門真市発注の入札に係る質問・回答書

件 名 門真市営門真千石西町住宅第4期新築工事

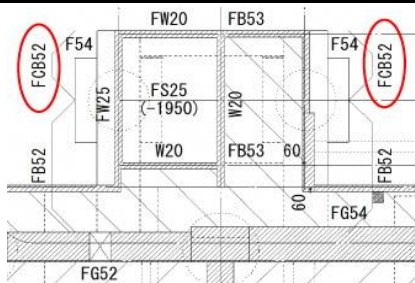
質 問	回 答
	【建築工事】 (構造)〈共通〉	
1	埋戻し及び盛土種別が意匠特記仕様書(B種)と構造特記仕様書(搬入良土)で相違致します。構造特記仕様書を正と考えて宜しいですか。(表04.S107)	意匠図を正としてください。
2	土間コンクリート・捨てコンクリートコンクリートのスラブは、15cmと考えて宜しいですか。(S107)	左記または18cmとしてください。
	〈住戸棟〉	
3	基礎梁リストFCB52のB5棟EV廻りがあります。基礎伏図に記載がありません。FCB52は不要と考えて宜しいですか。(S102.S112)	右図を参照願います。 
4	高強度せん断補強筋はMK785を適用と考えて宜しいですか。(S103)	構造図:S10の枠外に記載の通り、MK785,KW785,JH785のいずれかとしてください。 また、KW785,JH785を選択する場合は軽微変更対応が必要となります。
5	基礎伏図X2~3通り間にFG61Aとありますが、基礎梁リストにありません。FG61と読み替えて宜しいですか。(S102.S125)	宜しいです。
6	B5棟伏図X0・9通りにEW25Aとありますが、壁リストにありません。EW26Aに倣うと考えて宜しいですか。(S14.S113)	EW25Aの配筋は以下としてください。 縦筋：D16@200 D 横筋：D16@100 D 巾止：D10@1000
7	B5棟伏図X8~9通り間及びB8棟メーラー部分にW18とありますが、壁リストにありません。D10@200縦横ダブルと考えて宜しいですか。(S14.113.226)	W18の配筋は以下としてください。 縦筋：D13@200 D 横筋：D10@200 D 巾止：D10@1000

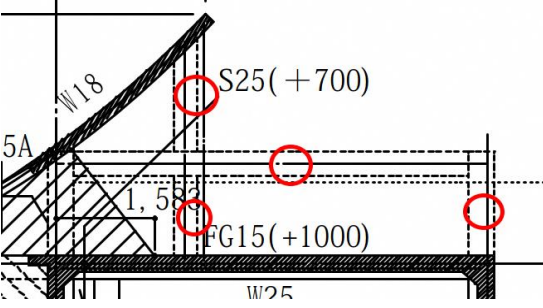
質 問	回 答
17	<p>軽量地盤材が無い範囲の地業において、下記の様に考えて宜しいですか。</p> <p>□基礎梁下…捨てコンt50+砕石t100</p> <p>□土間スラブ下…捨てコンt100+砕石t120 (S410)</p>	<p>基礎梁・土間スラブ共に、捨てコンt50+砕石t60としてください。</p>
18	<p>設備棟Dは特記なき基礎梁符号がFG11ですが、下記の○印基礎梁は全てFG11と考えて宜しいですか。(S410)</p> 	<p>添付図1を参照してください。又、FCS30H（添付図1加ハッチ部分）の配筋は、両方向の上下共に@100としてください。</p>
19	<p>ピット底盤打継部及び受水槽床廻りに、止水板を見込んで宜しいですか。(F103.105)</p>	<p>左記でも可とします。</p>
	<p>(外部) 〈共通〉</p>	
20	<p>外壁複層塗材の仕様が特記仕様書左官工事では複層塗材E、外部仕上表では複層塗材Siと相違しています。複層塗材Siを正とし珪素系と考えて宜しいですか。(表05.09)</p>	<p>複層塗材Siとしてください。その他は公共建築標準仕様書によります。</p>
21	<p>天井 外装薄塗材Eは珪素系と考えて宜しいですか。(表09)</p>	<p>公共建築標準仕様書によります。</p>
